改善箇所説明図

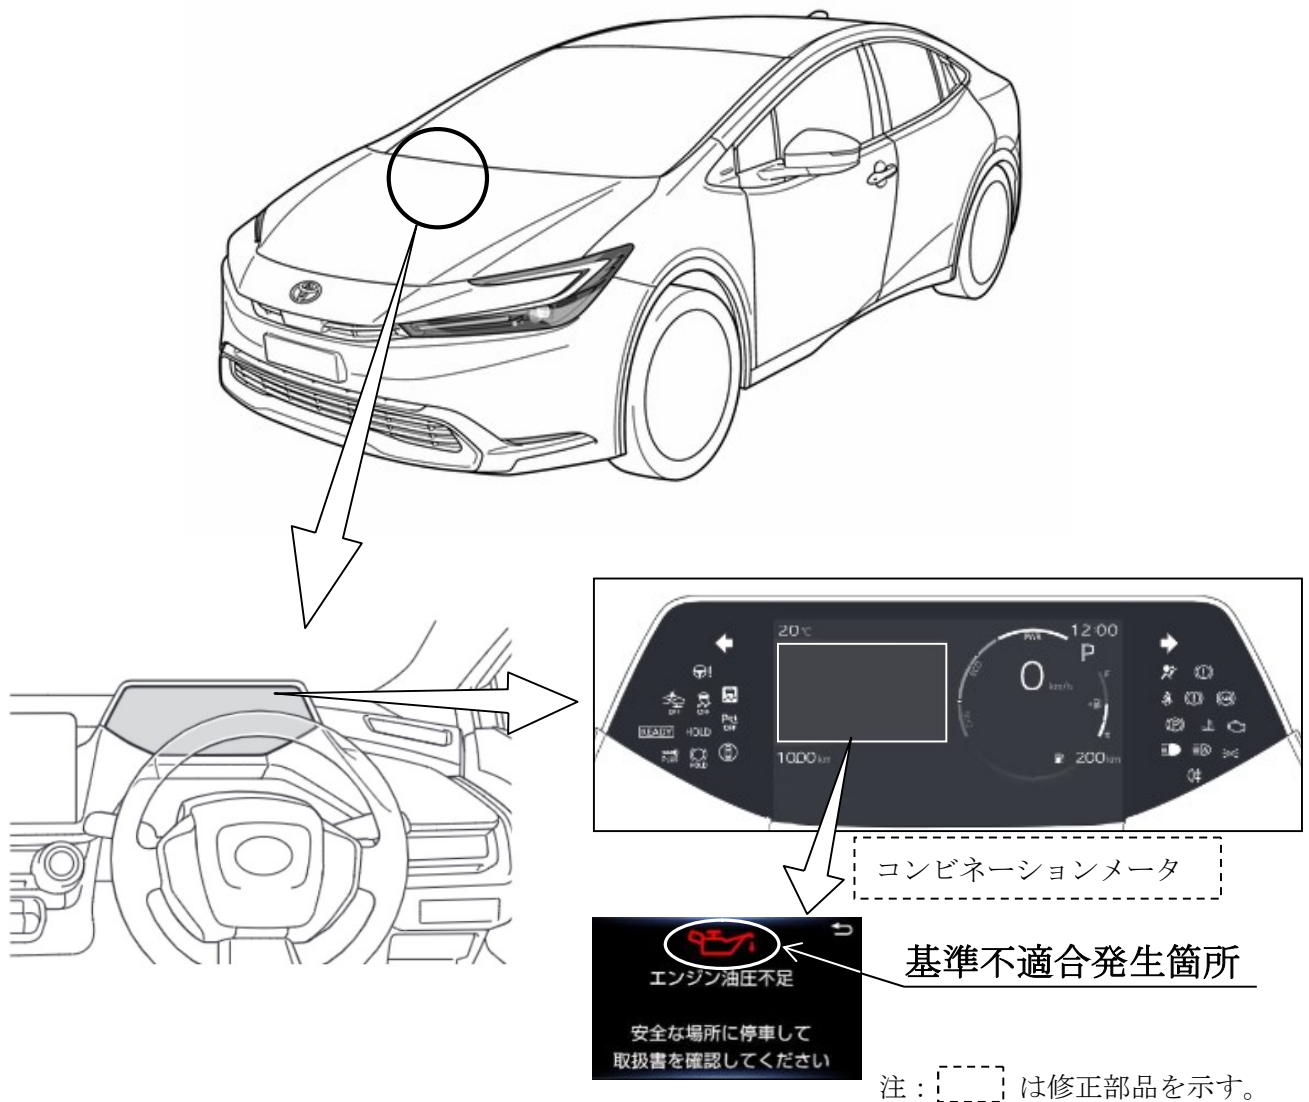
コンビネーションメータにおいて、エンジン油圧警告灯の点灯制御プログラムの検討が不十分であったため、油圧不足が生じた際の異常信号を当該メータが受信できない。そのため、エンジン油圧警告灯が点灯しない。

全車両、コンビネーションメータのプログラムを対策仕様に修正する。

識別：改善済車両には車台番号打刻のハイフン位置上部に黄色ペイントを塗布する。
